ANNEXE OBLIGATOIRE n° 4 DU CERFA 14734*03

Repérage des modifications apportées au permis d'aménager

Ecole de Conduite sur Glace

Levé Topographique
Chemin d'accès Circuit de Glace + avant projet
Flaine

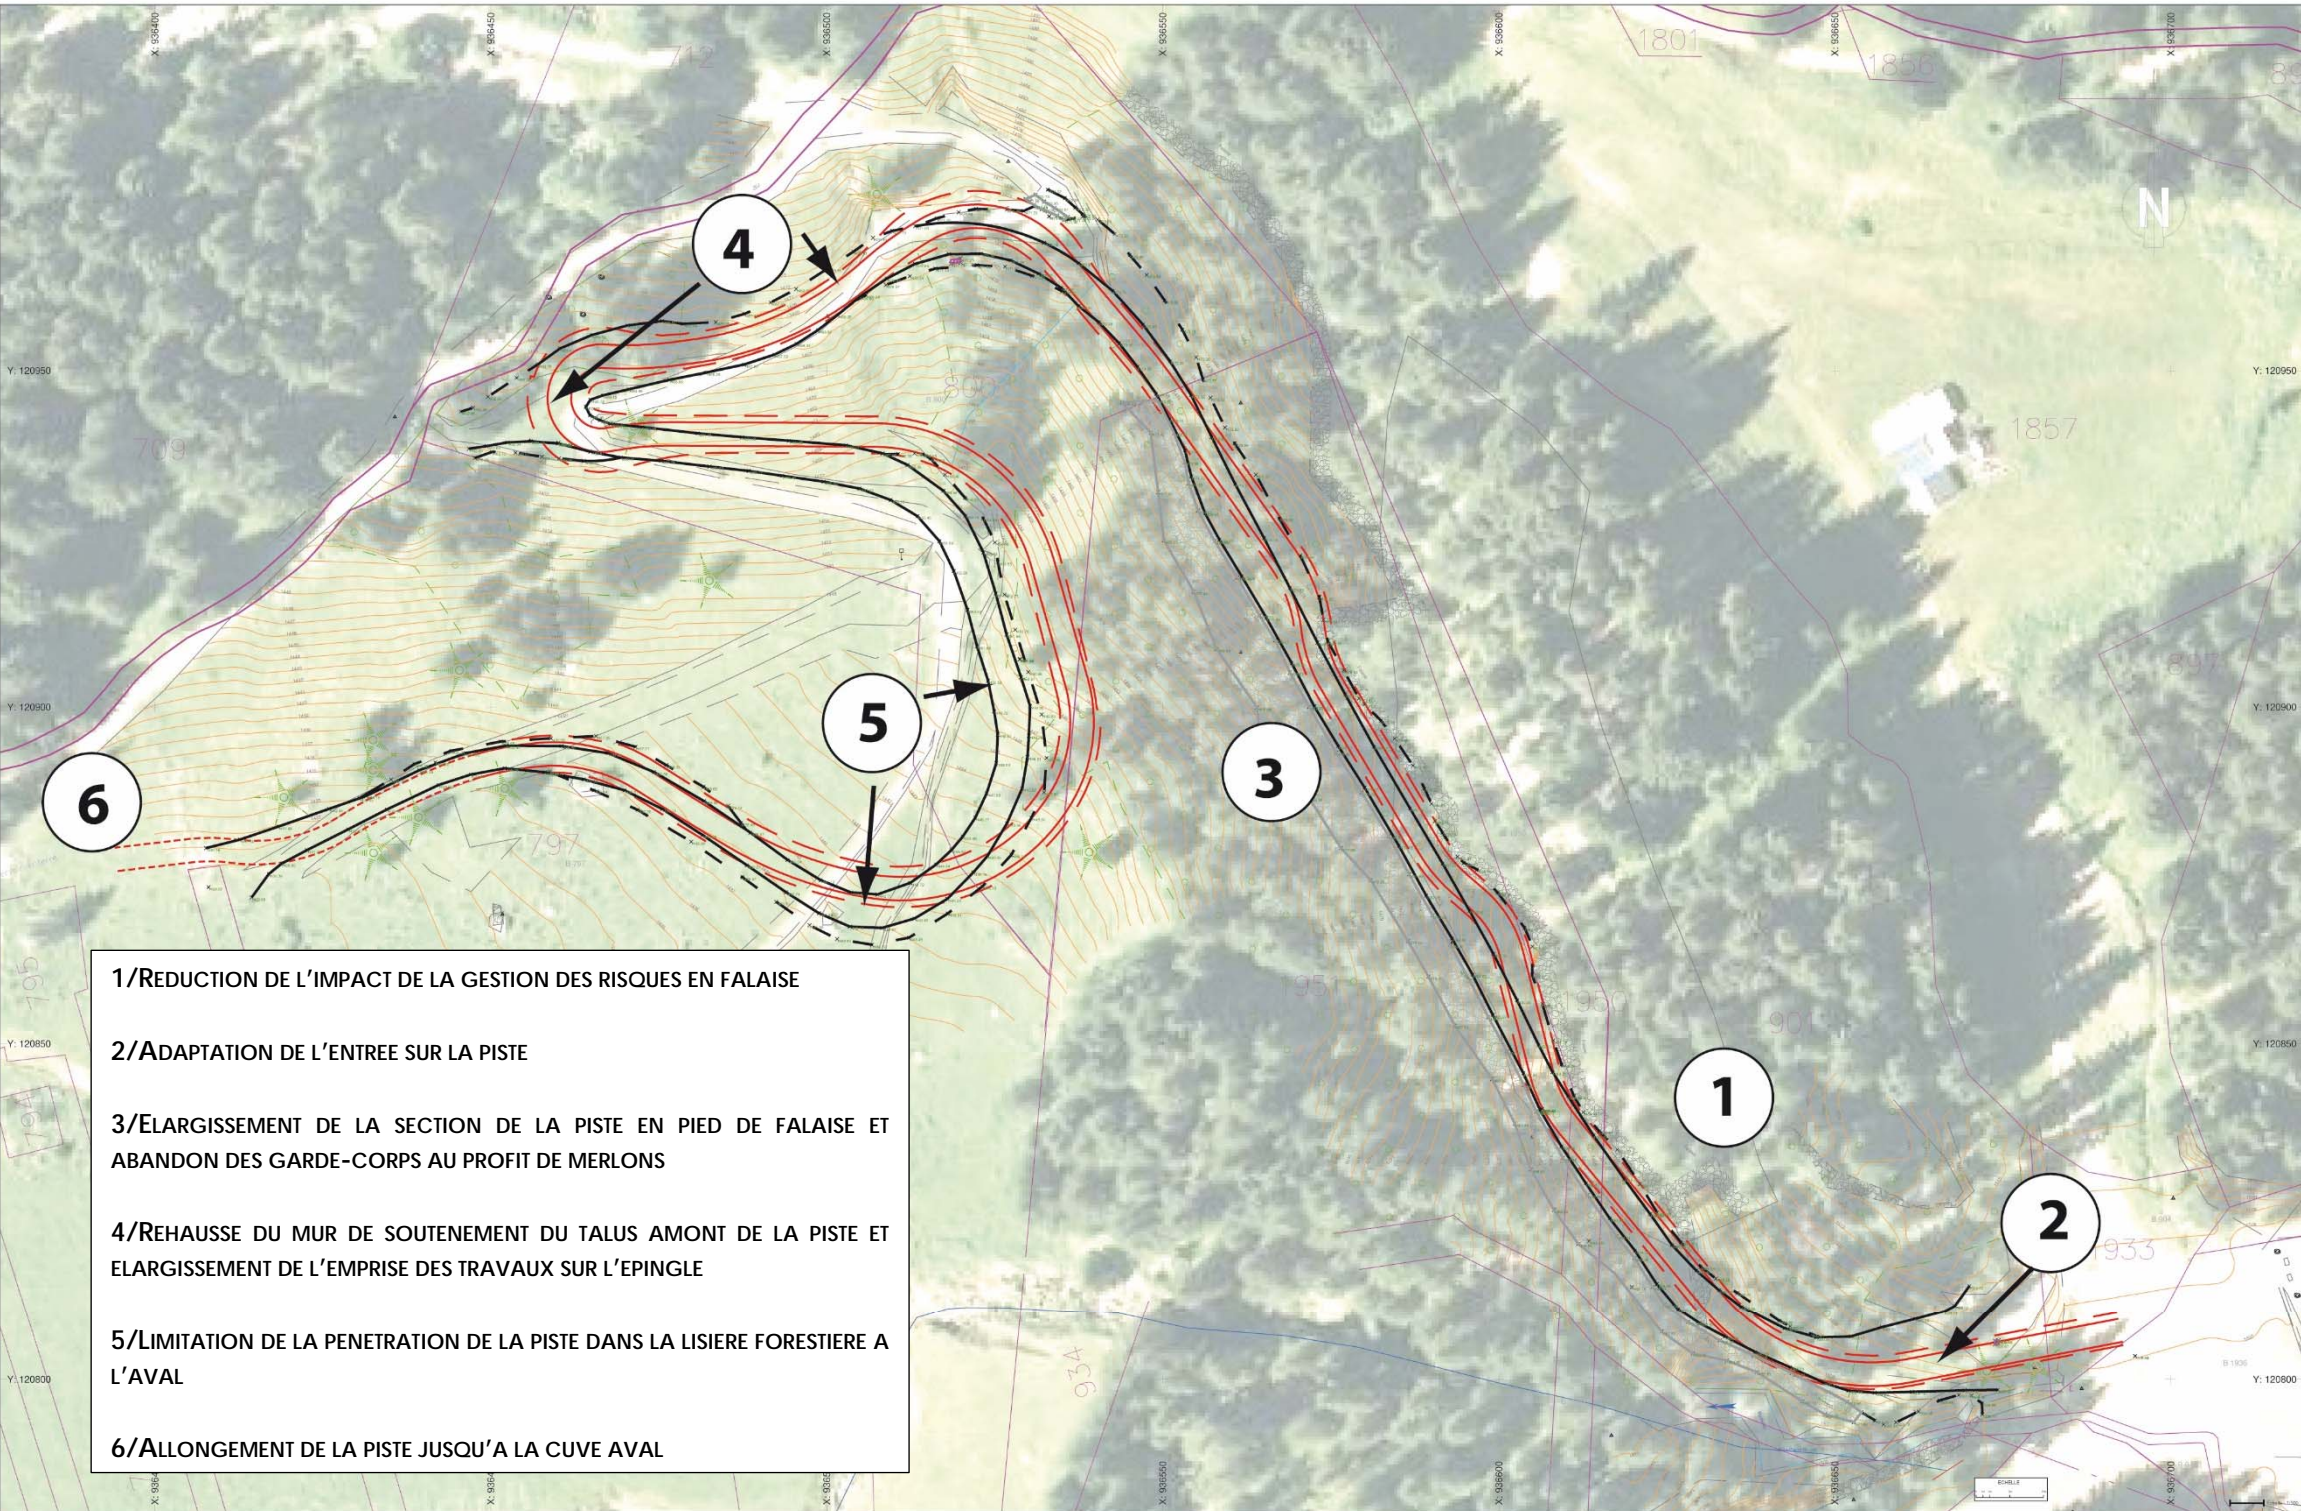
- 1/REDUCTION DE L'IMPACT DE LA GESTION DES RISQUES EN FALAISE
- 2/ADAPTATION DE L'ENTREE SUR LA PISTE
- 3/ELARGISSEMENT DE LA SECTION DE LA PISTE EN PIED DE FALAISE ET ABANDON DES GARDE-CORPS AU PROFIT DE MERLONS
- 4/REHAUSSE DU MUR DE SOUTENEMENT DU TALUS AMONT DE LA PISTE ET ELARGISSEMENT DE L'EMPRISE DES TRAVAUX SUR L'EPINGLE
- 5/LIMITATION DE LA PENETRATION DE LA PISTE DANS LA LISIERE FORESTIERE A L'AVANT
- 6/ALLONGEMENT DE LA PISTE JUSQU'A LA CUVE AVAL
